INFORME TECNICO N° 0124-2023-ANA-DCERH/WQQ

ASUNTO : Opinión Favorable al "Plan Dirigido a la Remediación -Estación Morona",
presentado por PETROLEOS DEL PERU S.A.– PETROPERU

FECHA : San Isidro, 25 de agosto de 2023

Fase I: Bombeo y Tratamiento de agua subterránea :

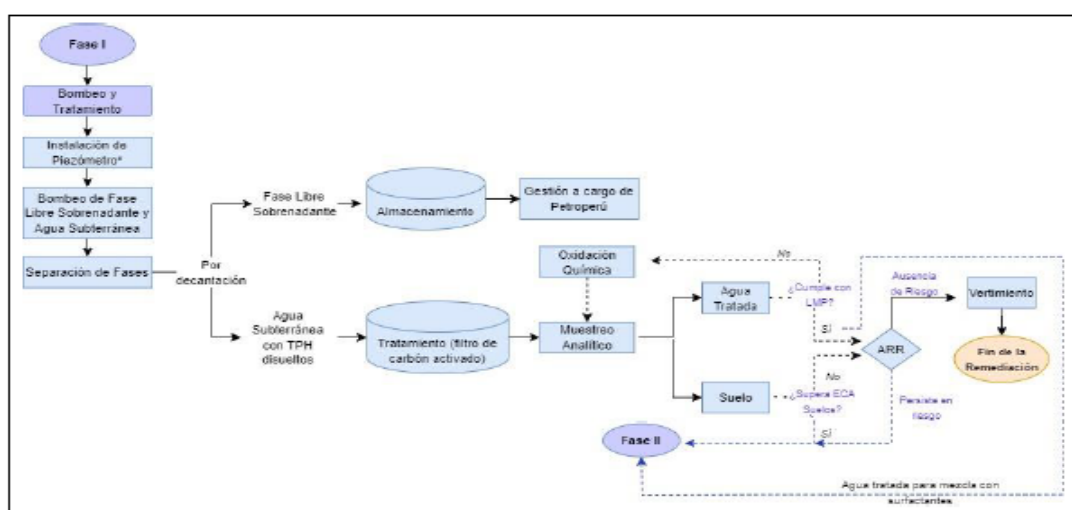
Observación N° 11. e). No Absuelta

- Instalación de piezómetros de bombeo
- Bombeo de fase libre sobrenadante y agua subterránea
- Separación por decantación de la fase libre sobrenadante con el agua
- Tratamiento del agua subterránea con filtro de carbón activado y almacenamiento de producto (fase libre sobrenadante)
- Muestreo analítico suelos
- Muestreo analítico de aguas subterráneas (en caso supere los LMP se debe aplicar la oxidación química)
- Análisis de Riesgo Residual (en caso no pase a una siguiente fase)
- **Vertimiento al río Morona** (en caso no pase a una siguiente fase y cumpla con los LMP del sector hidrocarburos)
- Reinyección y uso para mezcla con surfactantes (en caso pase a una segunda fase).

Nota: (*) Se considera utilizar el piezómetro existente C25 para el bombeo, no obstante, se plantea un punto adicional para realizar el bombeo y extracción de fase libre.

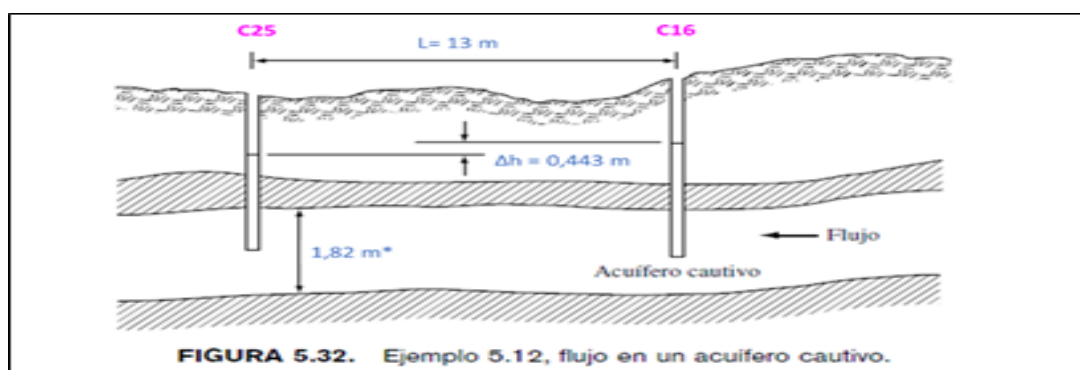
El administrado no presenta los cálculos solicitados "cálculo real de la velocidad de flujo con base a los parámetros de permeabilidad y gradiente hidráulico". Correspondientes al medio subterráneo, solo presenta resultados de conductividad hidráulica y transmisividad, así también, solo sustenta que los cuerpos de agua subterránea corresponden a lentes aislados.

Observación N° 15. b). No Absuelta
